IZP.271.2.2019

*Dotyczy: Postępowania IZP.271.2.2019 prowadzonego w trybie przetargu nieograniczonego na roboty budowlane pn.: „Kompleksowa termomodernizacja energetyczna kompleksu budynków użyteczności publicznej – Szkoła Podstawowa, Gimnazjum i Sala Sportowo-Widowiskowa w Dłutowie”.*

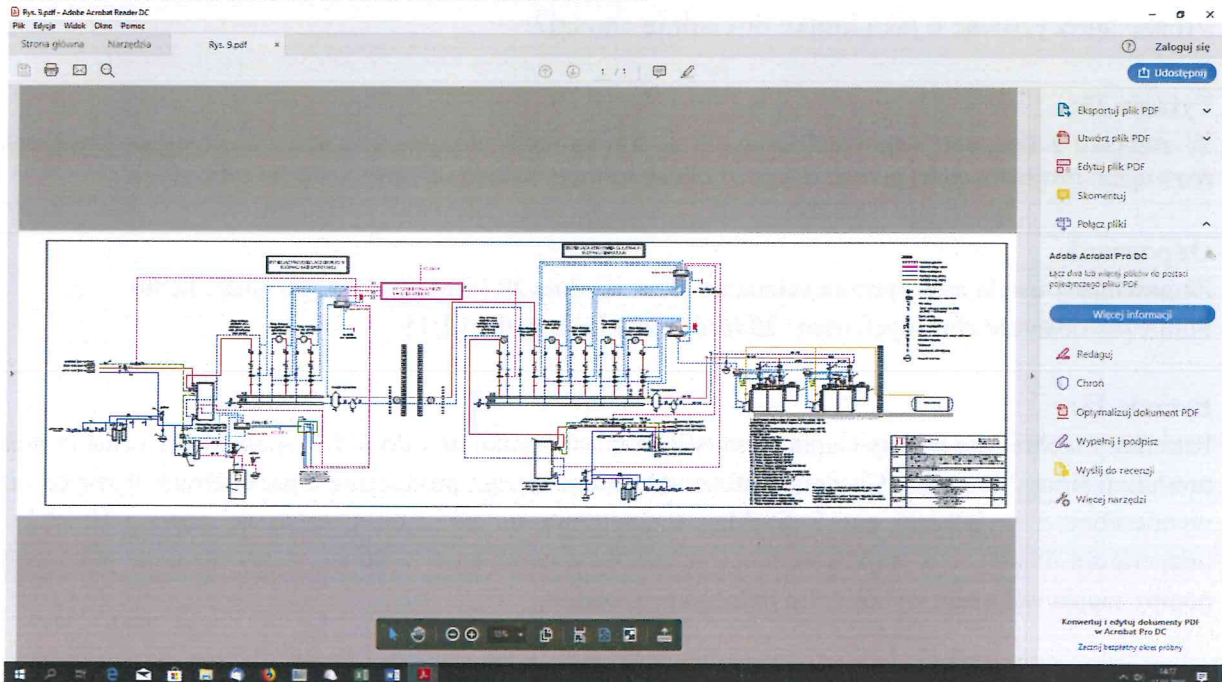
W DNIU 30.01.2019 BYŁO WYSYŁANE PYTANIE; „*Proszę na rys nr 9 „ rzut parteru- instalacja c.o. ” a tak naprawdę jest to schemat kotłowni proszę nanieść- proszę zaznaczyć miejsca w których wpinamy się istniejący układ.*

BRAK ODPOWIEDZI NA TO PYTANIE NA RYS nr 9 nie naniesiono- NIE ZAZNACZONO MIEJSC ŁACZENIA ZISTNIEJĄCYM UKŁADEM.

Proszę zaznaczyć miejsca w których wpinamy się istniejący układ.

Załącznik nr 2 w załączeniu.
